Vysvětlení / změna / doplnění zadávací dokumentace č. 17

Veřejná zakázka: **Oblastní nemocnice Náchod – II. etapa modernizace a dostavby**

Název **Královéhradecký kraj**
Sídlo Pivovarské náměstí 1245, 500 03 Hradec Králové
IČO 708 89 546
Kontaktní osoba ve věcech zadávacího řízení: Mgr. Jitka Bučková,
e-mail: jbuckova@khk.cz

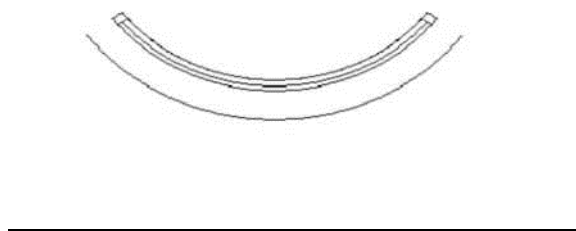
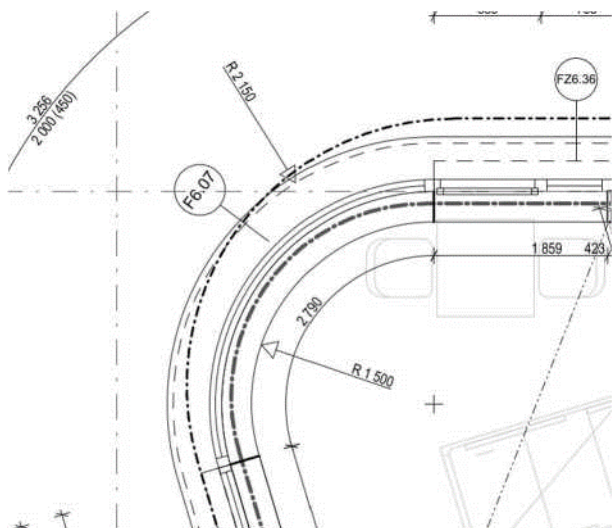
Zadavatel v rámci zadávací dokumentace definoval parametry výplní otvorů vnějších mj. Tabulkou Fasádních prvků D. Údaje obsažené v těchto tabulkách v některých případech neodpovídají ostatním částem výkresové dokumentace – půdorysům. Jedná se např. o výplně F5.18 v 5.NP, F6.07, F6.10, F6.19, F6.22, F6.25, F6.28 v 6.NP, kdy v tabulce fasádních prvků jsou tyto pozice popsány následujícím způsobem – viz. např. F6.07:

„ZAOBLENÉ OKNO Z HLINÍKOVÉHO PROFILU S PŘERUŠOVANÝM TEP. MOSTEM, PEVNÉ BEZPEČNOSTNÍ ZASKLENÍ 1B1, OTVÍRAVÉ BEZPEČNOSTNÍ ZASKLENÍ 1B1, OSAZENÍ NA KONZOLU CCA 120 mm PŘED LÍC NOSNÉ STĚNY, VNITŘNÍ A VNĚJŠÍ LÍC PARAPETU SOUČÁSTÍ OKNA“

A dále pohled ze strany opačné k ostění:

A dále náhled 2D zobrazení:

Z tabulky výplní tedy vyplývá, že se má v tomto případě jednat o okno, které je složeno ze 3 segmentů oddělených sloupkem.

Naproti tomu v půdorysech je tato okenní výplň zobrazena jako jednodílné zaoblené okno:

Na základě výše zmíněných rozporů mezi jednotlivými částmi zadávací dokumentace není uchazeči jasné, jaké řešení těchto výplní zadavatel požaduje. Z tabulky výplní není zřejmé, zda se má jednat o okno složené ze 3 rovných segmentů, které budou „poskládány“ takovým způsobem, aby celkový dojem této výplně působil jako oblouk (jako např. u výplně F6.05, kde je výslovně uvedeno „Rovná okna v oblouku“), nebo zda má tato výplň být složena ze 3 zaoblených segmentů a nebo způsobem uvedeným v půdorysu 6.NP, kde je tato výplň definována jako jednotná, celistvá, zaoblená bez dělení sloupky.

Totožná situace se vyskytuje u výplní F2.11, F5.18, F6.10, F6.19, F6.22, F6.25, F6.28

Žádáme zadavatele o vysvětlení a informaci, jaký způsob řešení požaduje, a který je pro uchazeče závazný.

Po kontrole výše uvedených fasádních výplní neshledány nedostatky. Fasádní výplně odpovídají tabulce fasádních prvků včetně popisu. Výše zmíněné výplně jsou navrženy jako obloukové s vertikálním sloupkem. Segmentace svislými sloupky je navržena tak, aby navazovala na segmentaci rovných výplní otvorů na přilehlých fasádách. V tabulce fasádních prvků je proto znázorněn rozvinutý pohled na okno, kde dodavatele nalezne členění včetně detailnějšího řešení. Pro rekapitulaci okna jsou oblouková s vertikálním členěním.
